C 40		LAMINATO PIATTO 140x30x585			
MATERIALE		DIMENSIONI		CODICE MATERIALE CODICE MODELLO	
NOTE: TOLLERANZE GEOMETRICHE NON INDICATE A DISEGNO PER SUPERFICI CON RUGOSITÀ Ra < 3.2		TOLLERANZE PERPENDICOLARITÀ CIRCULARITÀ CONCENTRICITÀ PARALLELISMO PER LE QUOTE SENZA TOLLERANZA VALGONO LE TOLLERANZE ALBERO d11 FORO H11		TRATTAMENTO TERMICO	
SCALA 1:1		DATA 16-04-18		TOMBARI	
DENOMINAZIONE SPONDA SUPERIORE SX		STAMPILATURA MD 1497		PESO FINITO (kg) REV. 2

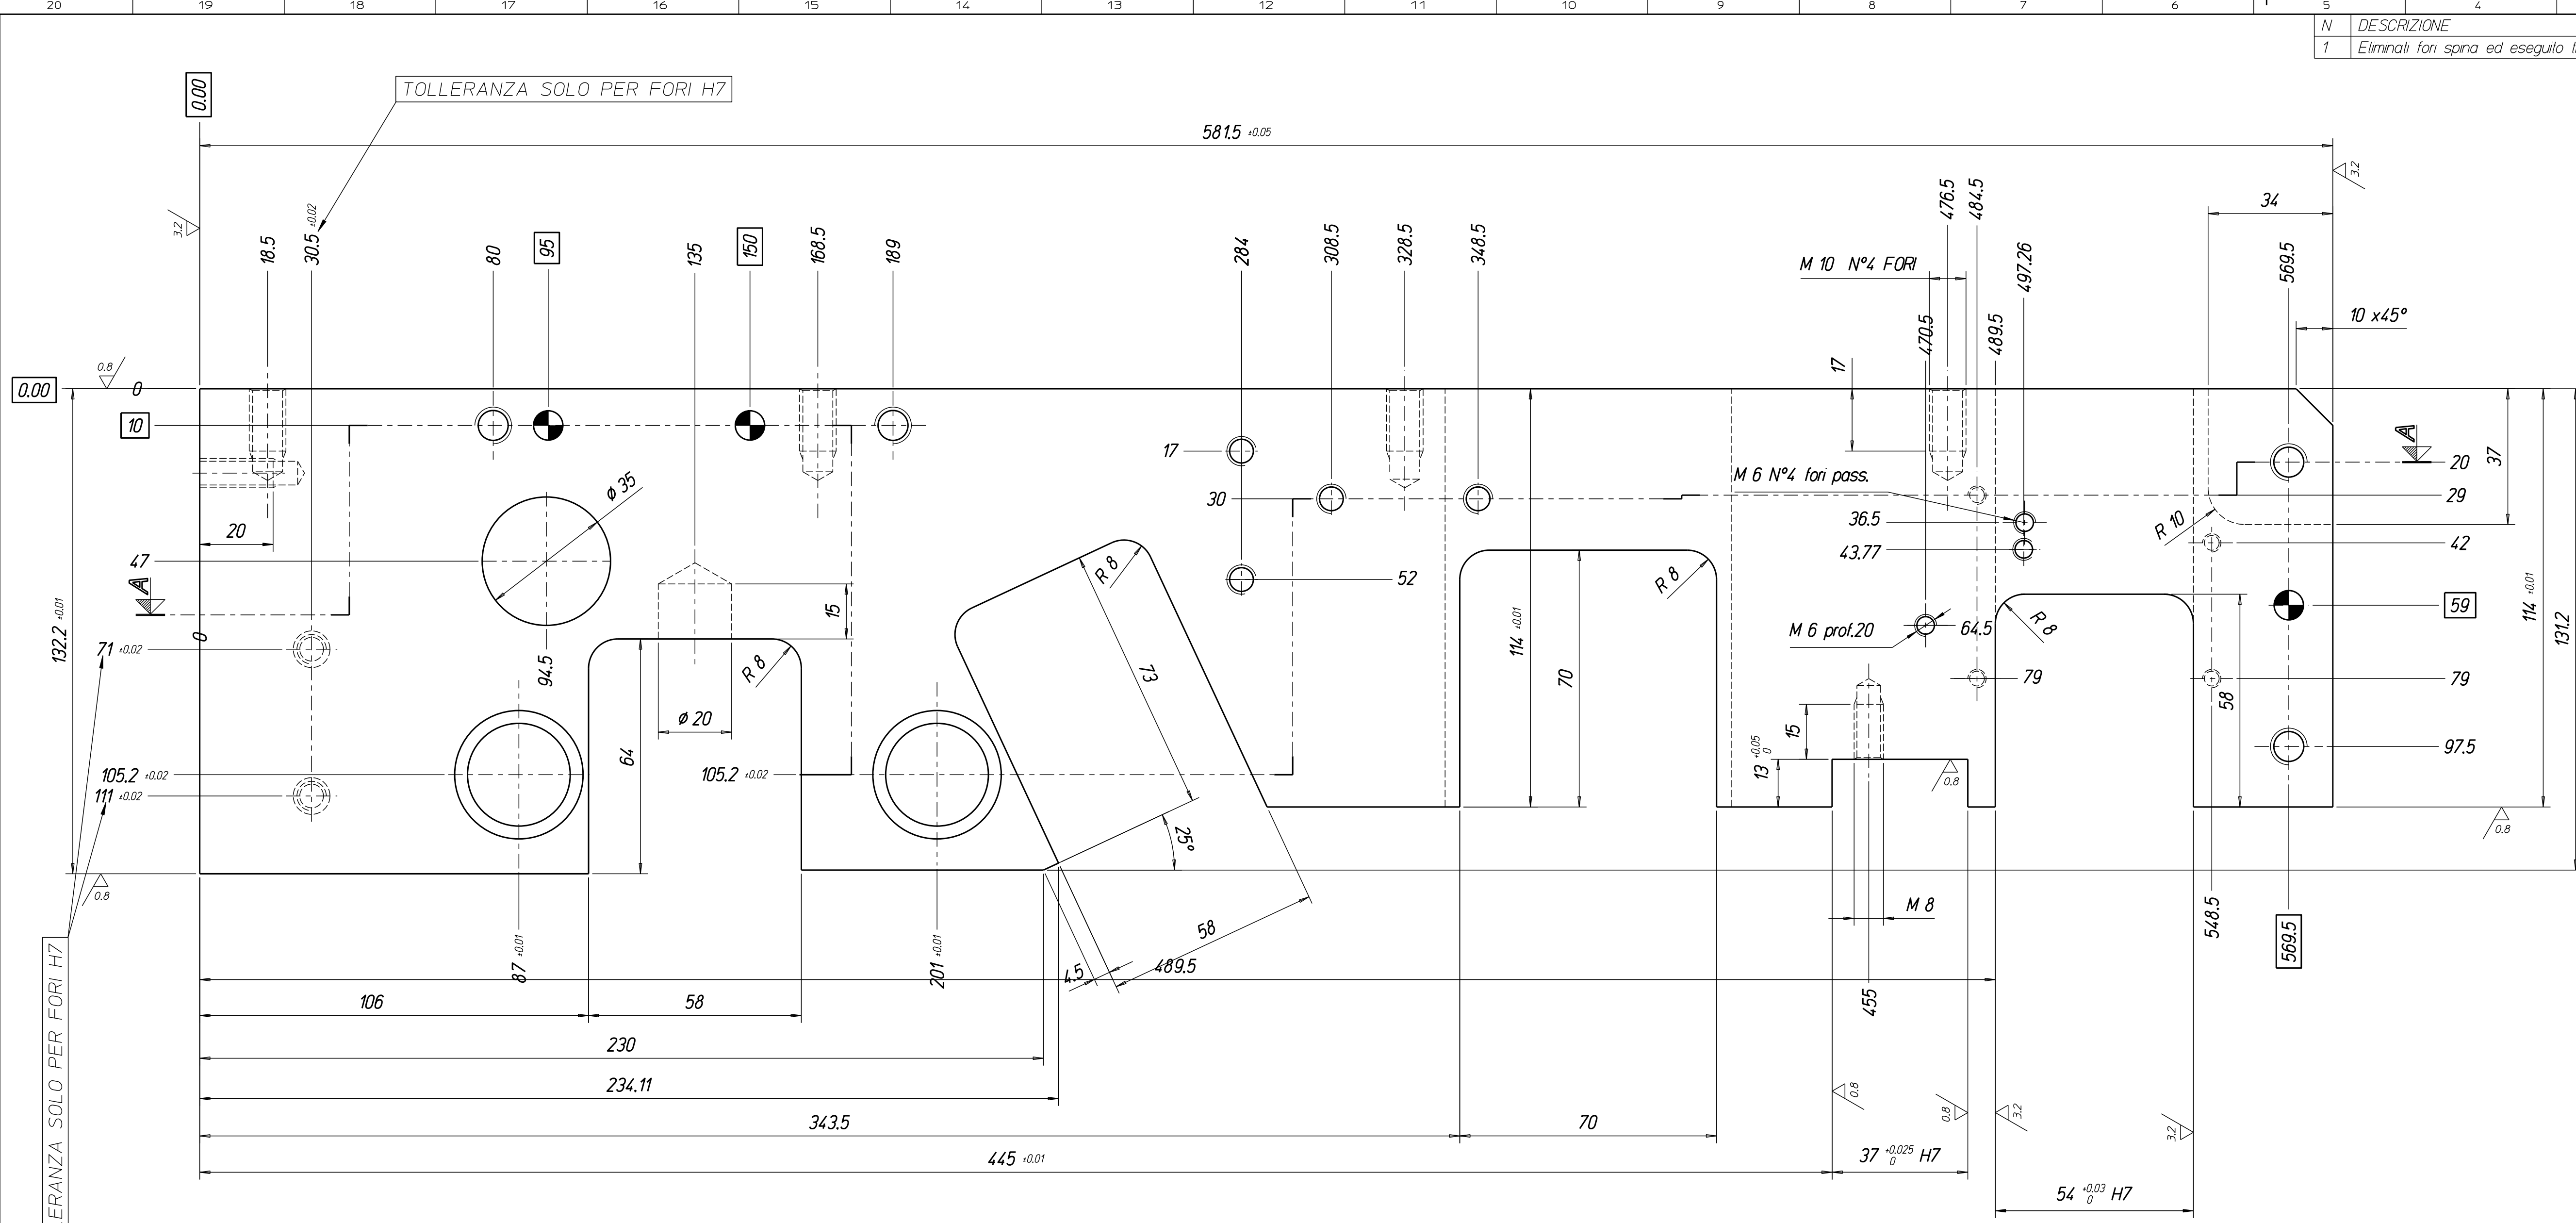
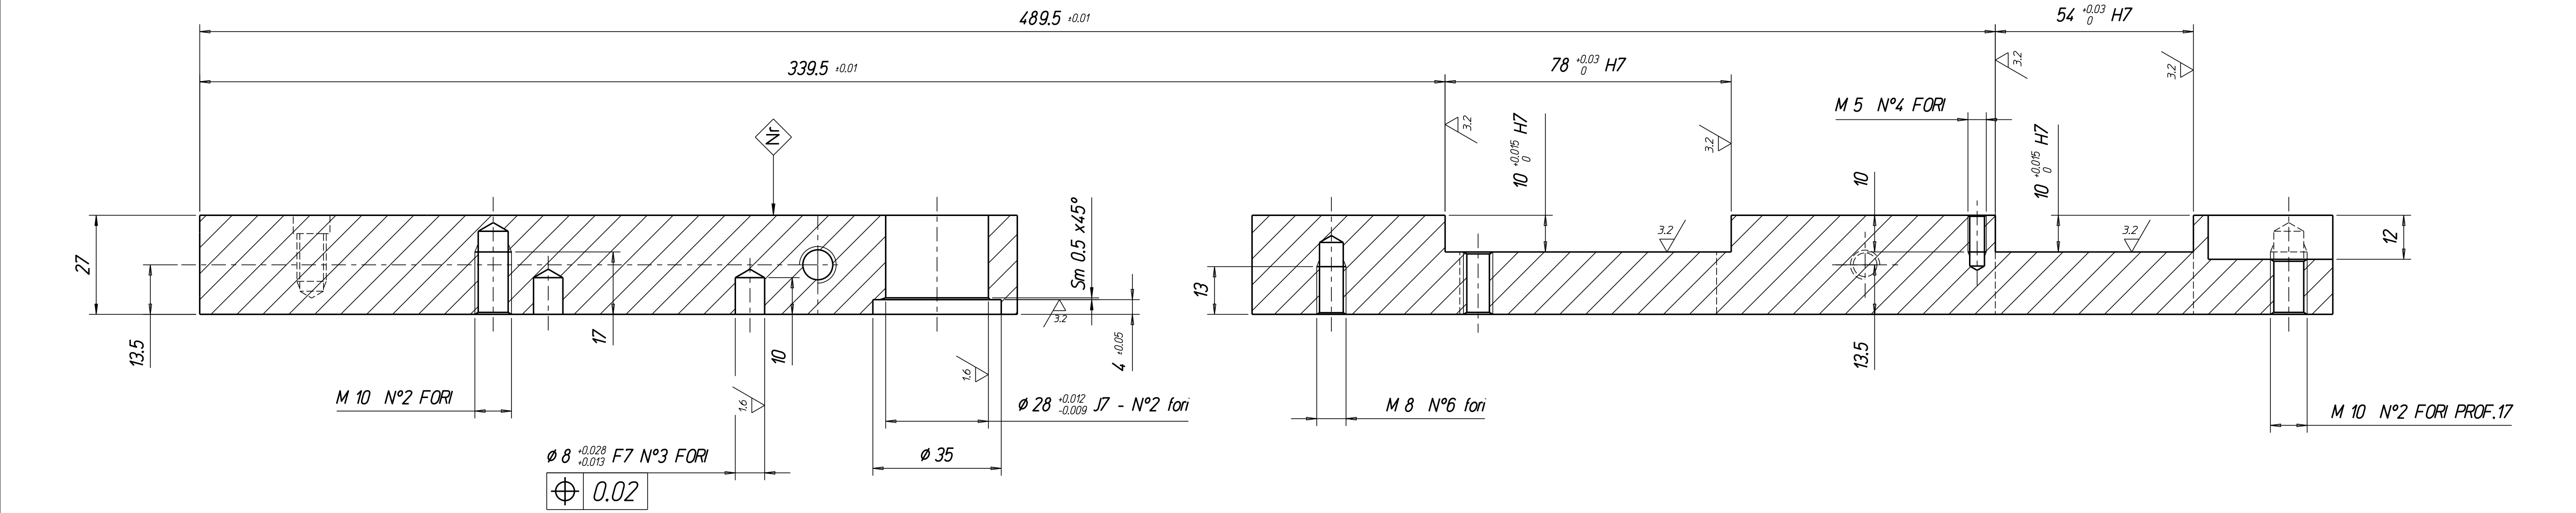
N	DESCRIZIONE	DATA	FIRMA
1	Eliminati fori spina ed eseguito tratto H7 per vili Unbrako	27/04/2020	Tombari
